# ÚZEMNÍ PLÁN MĚSTA BRNA

Textová část Odůvodnění

Kapitola 19 Vyhodnocení připomínek

Svazek Pd1 *(s osobními údaji)*

# Příloha 11

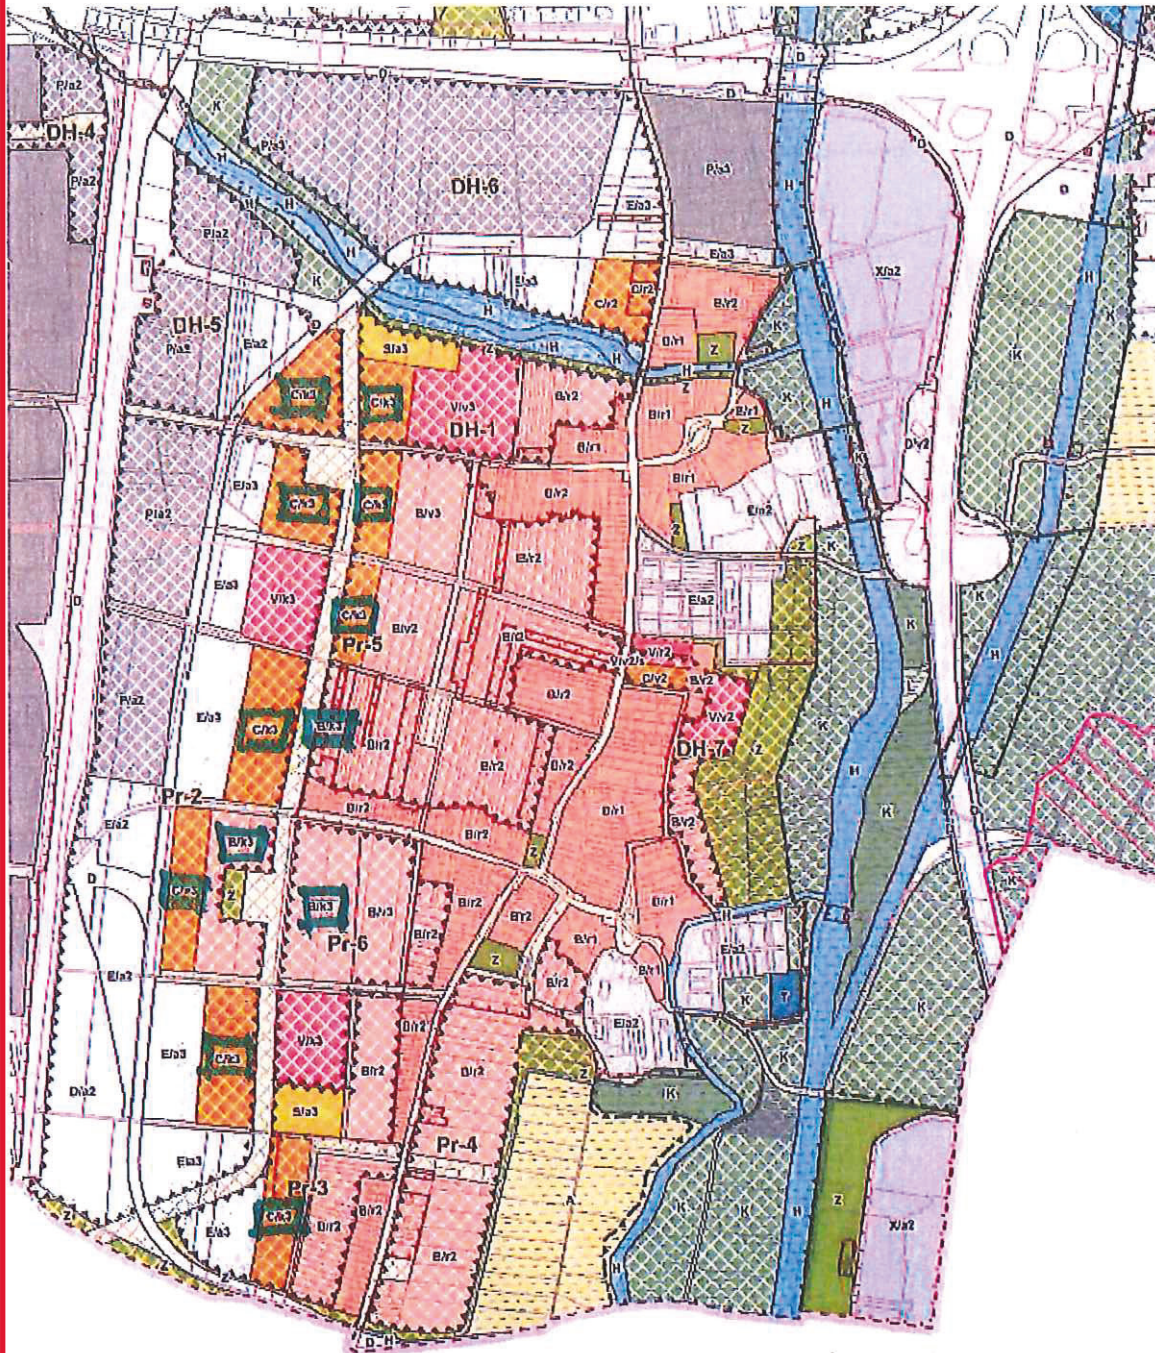
- Pr-2, Pr-3, Pr-5, Pr-6, DH-1, DH-5 - změna výškové úrovně zástavby v oblasti z původní výškové úrovně 3 na 2.

Příloha 14

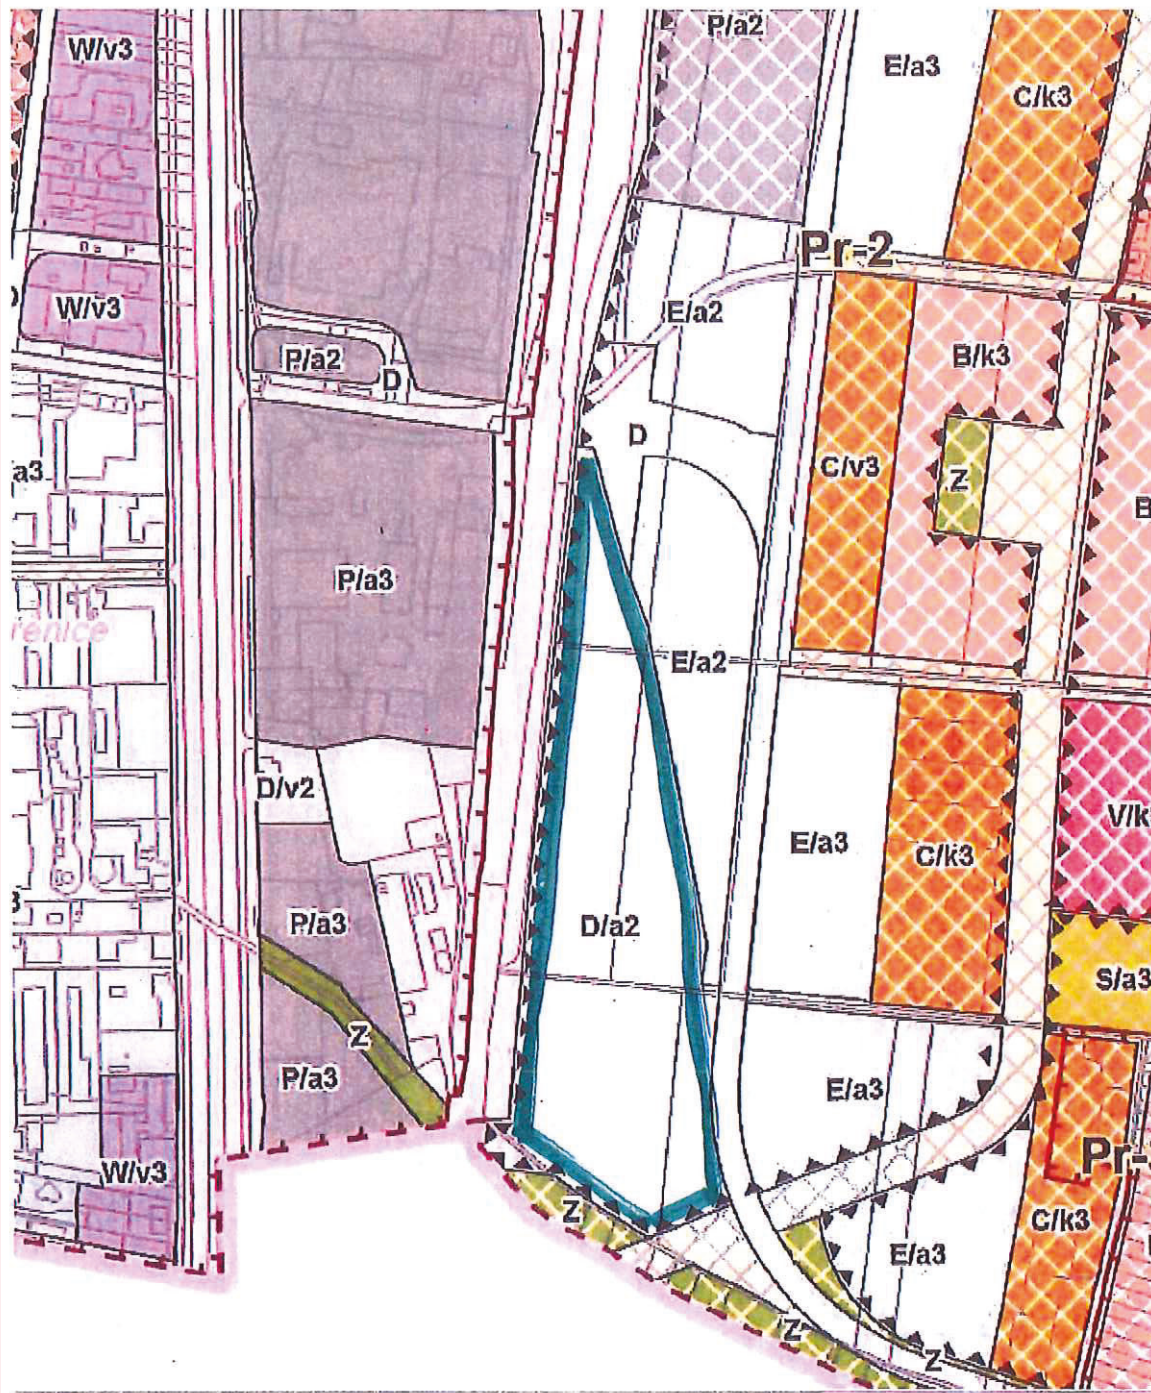
Pr-2 (plocha u trati na hranici s Modřicemi) změna funkčních ploch z původního D/a2 na E/a2

**Příloha 15**

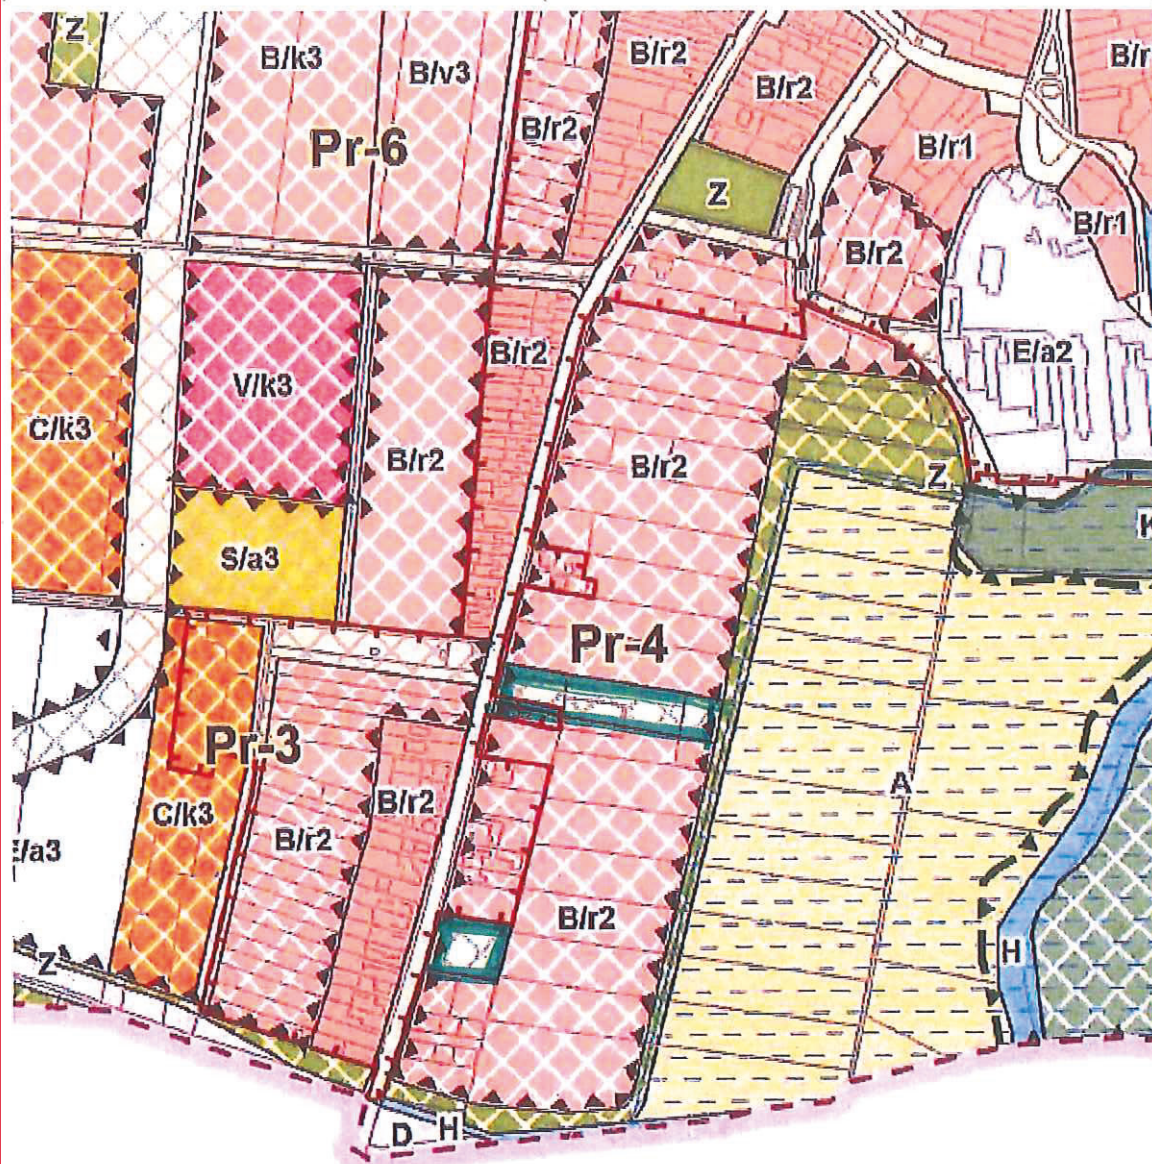
Pr-4 (pozemky parc. č. 915/26, 915/19, 915/18, 916 k.ú. Přízřenice) upravit změněné plochy veřejného prostranství na nezbytně nutný rozsah v souladu s projednávanou směnou těchto dotčených pozemků.

PŘÍPOMÍNKA č. 1

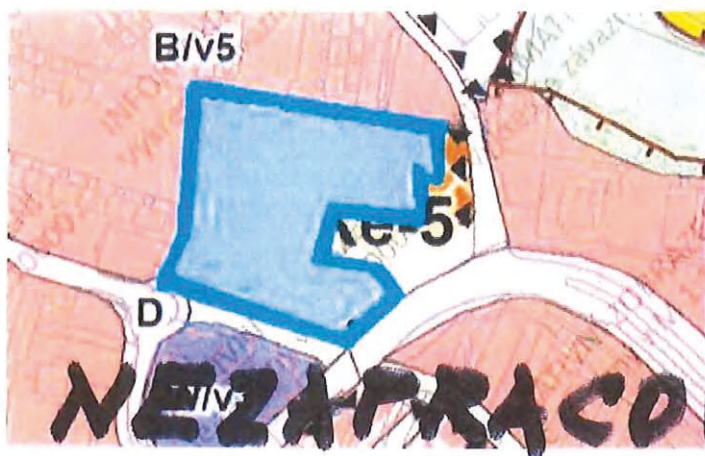
c) ZMČ s ch v a l u j e podání připomínky k návrhu ÚP spočívající ve změně části plochy C/v4 na plochu Z v rozvojové lokalitě Ke-5 Kohoutovice centrum v rozsahu viz obrázek:

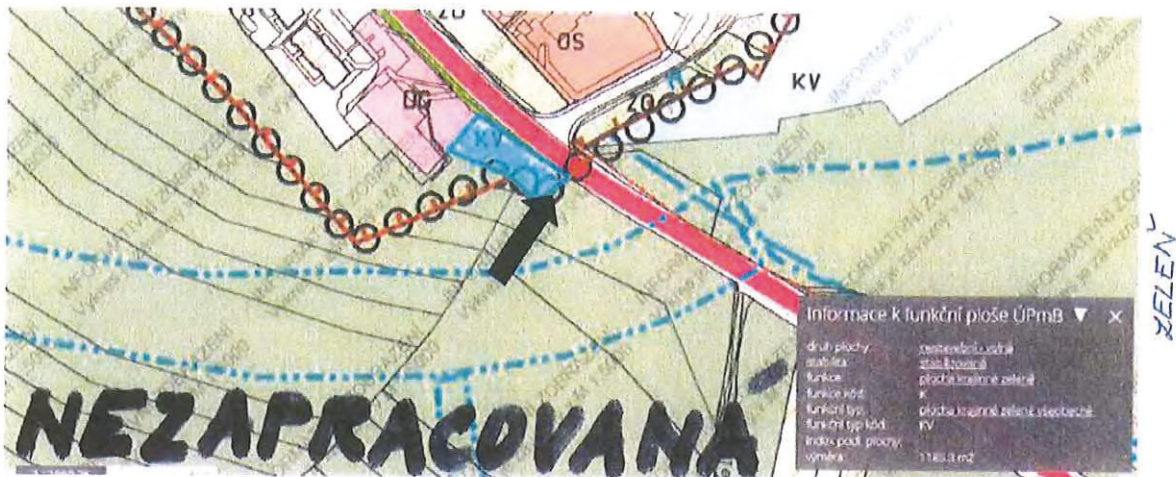
I. Zeleň při ulici Libušina třída na konci zástavby vpravo od komunikace směrem na Nový Lískovec (v návrhu ÚP plocha označena kódem B/v5)

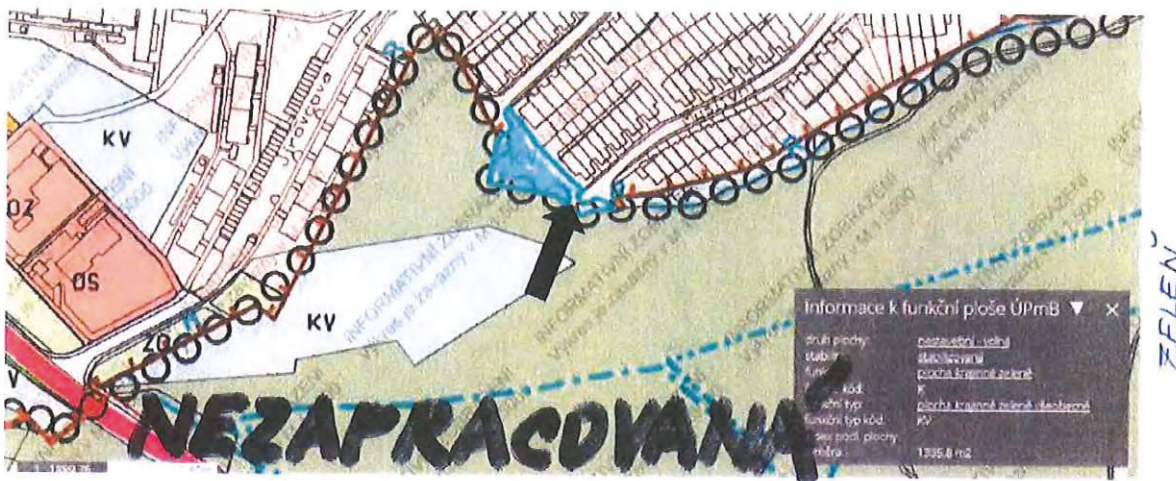
II Zeleň na konci ulic Myslivní a Jírovceva (v návrhu ÚP plocha označena kódem B/r2)

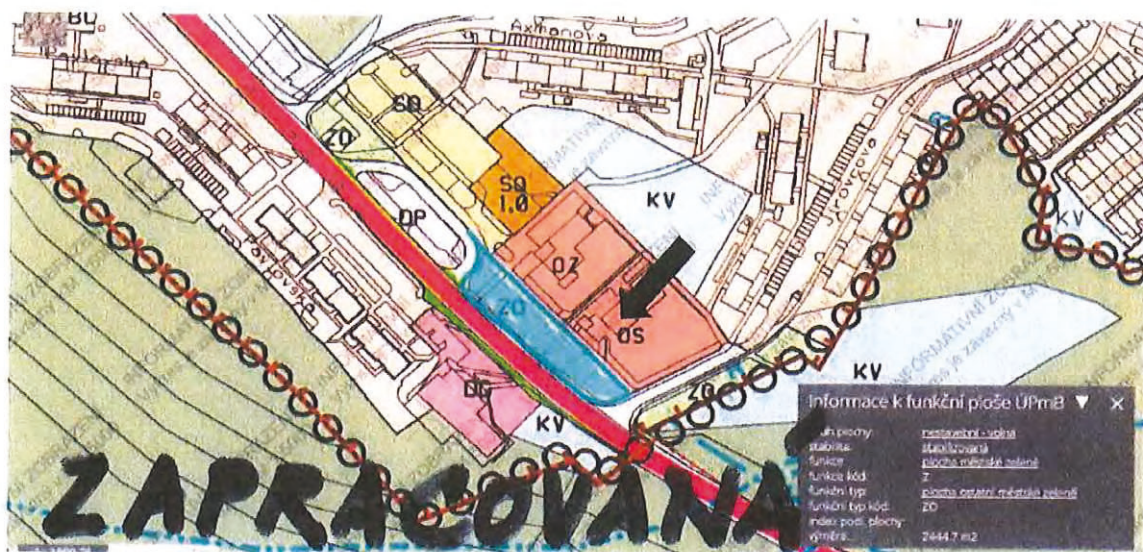
III. Zeleň při ulici Libušina třída mezi trolejbusovou smyčkou Jírovceva a vjezdem na ulici Jírovceva (v návrhu ÚP plocha označena kódem C/v3)

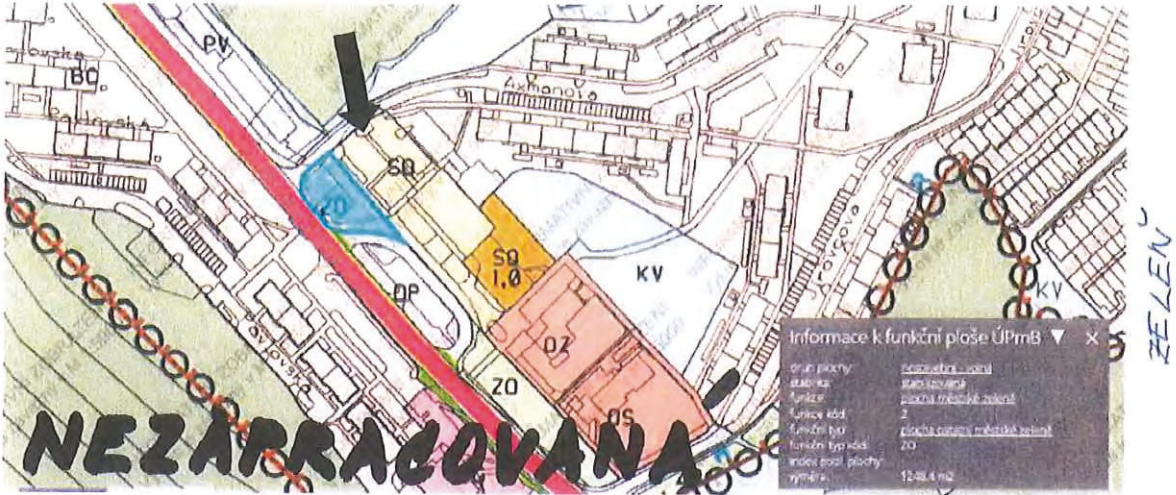
IV. Zeleň při ulici Libušina třída mezi trolejbusovou smyčkou Jírovcova a vjezdem na ulici Axmanova (v návrhu ÚP plocha označena kódem C/v3)

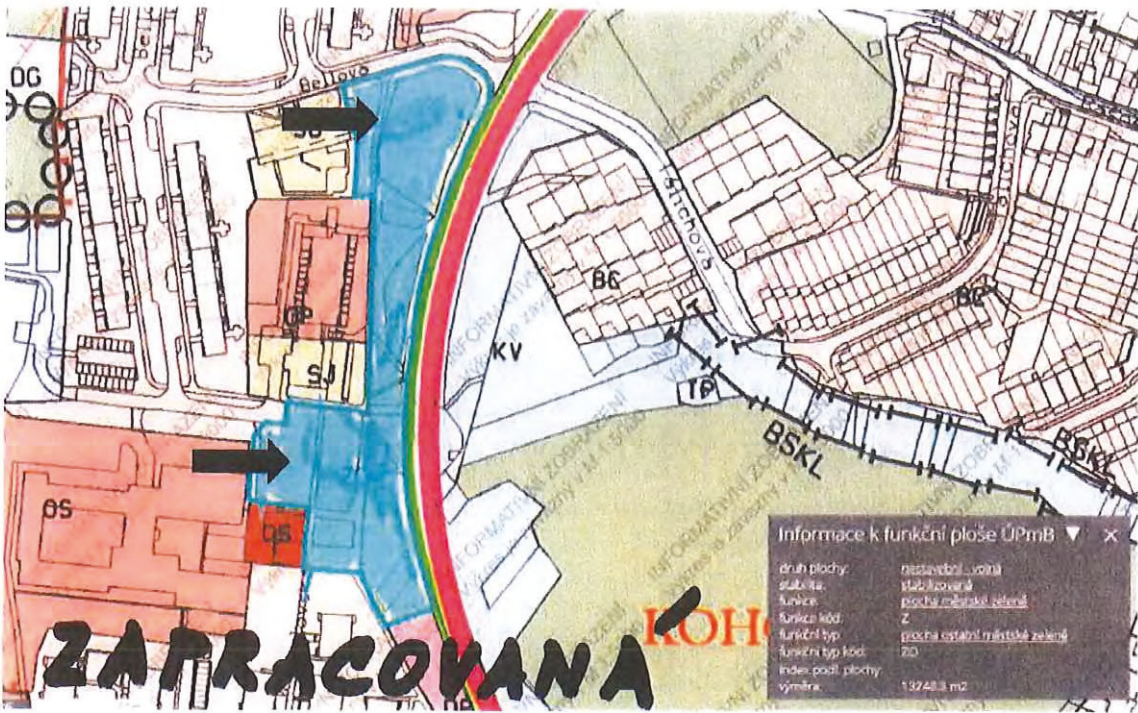
V. Zeleň při ulici Libušina třída před ZŠ Pavlovská až k ulici Bellova (v návrhu ÚP jsou tři plochy označené kódy V/a3, B/v3 a B/v4)

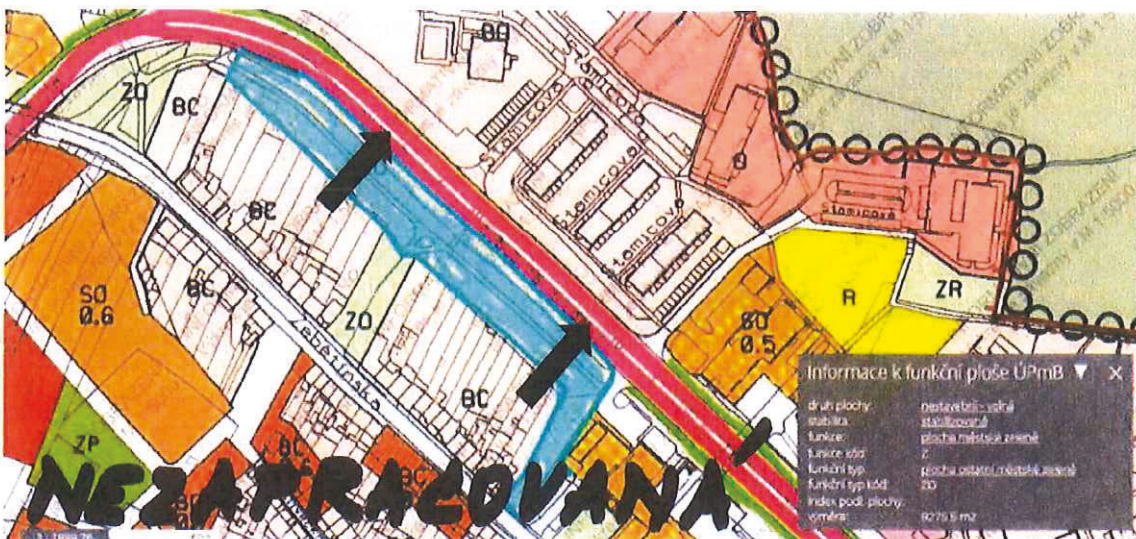
VII. Zeleň při ulici Žebětínská před podnikem Montana (v návrhu ÚP plocha označena kódem C/v4)

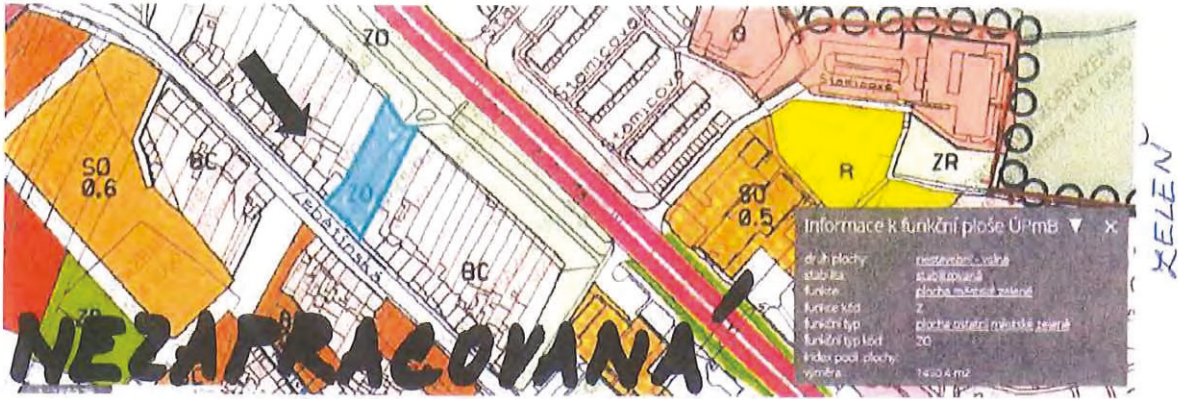
IX. Zeleň v proluce při ulici Žebětínská v propojení s ulicí Libušina třída (v návrhu ÚP plocha označena kódem B/r2)

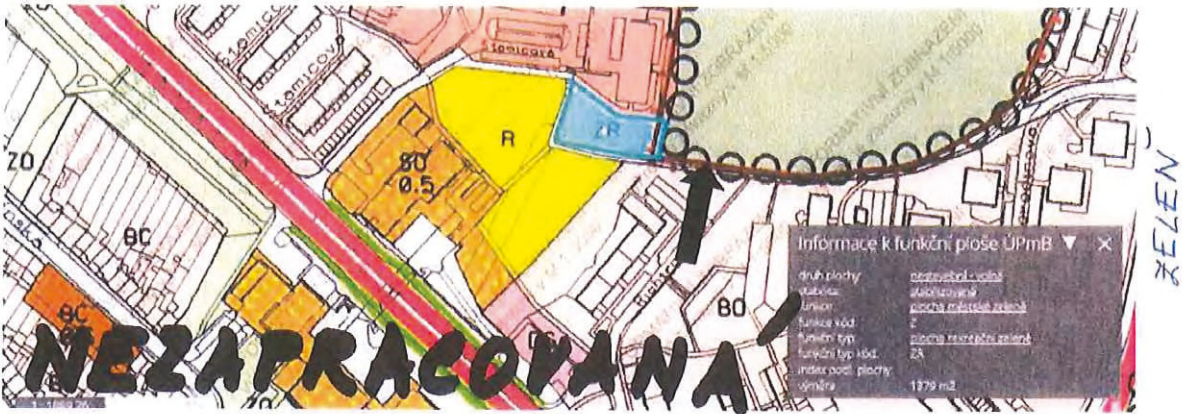
X. Zeleň pod Juventusem (v návrhu ÚP plocha označena kódem V/v3)

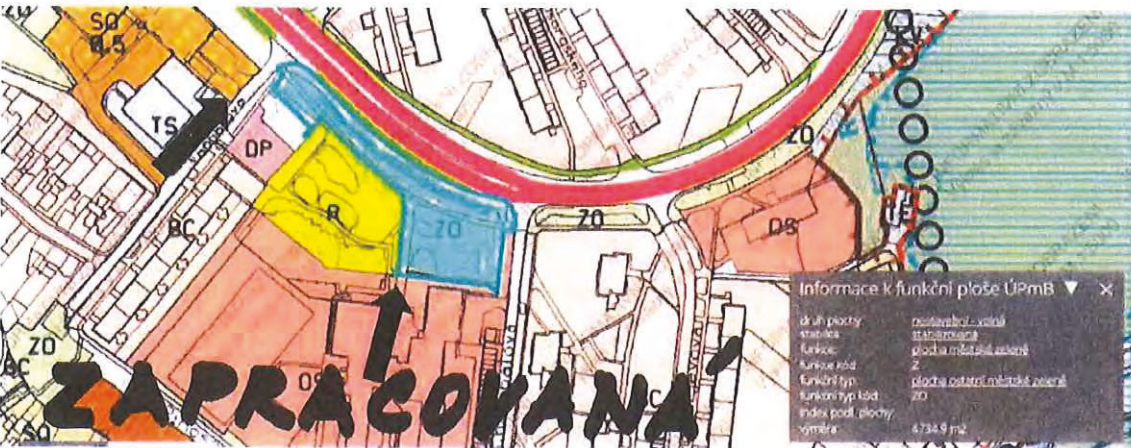
XI. Zeleň při ulici Libušina třída před ZŠ Chalabalova a aquaparkem (v návrhu ÚP jsou tři plochy označené kódy B/v5, S/a2, D/a3)

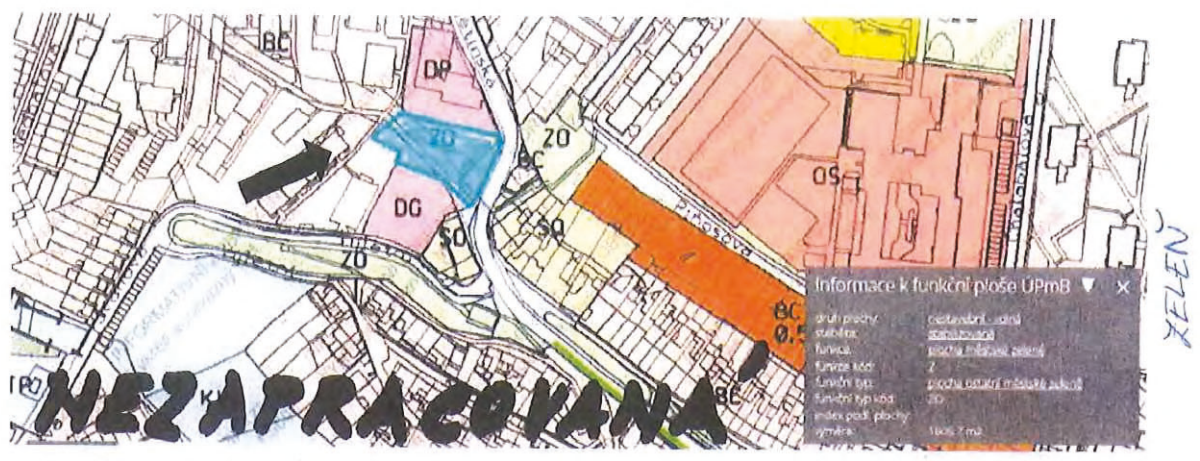
XII. Zeleň při ulici Žebětínská – sakurová alej (v návrhu ÚP plocha označena kódem B/v5)
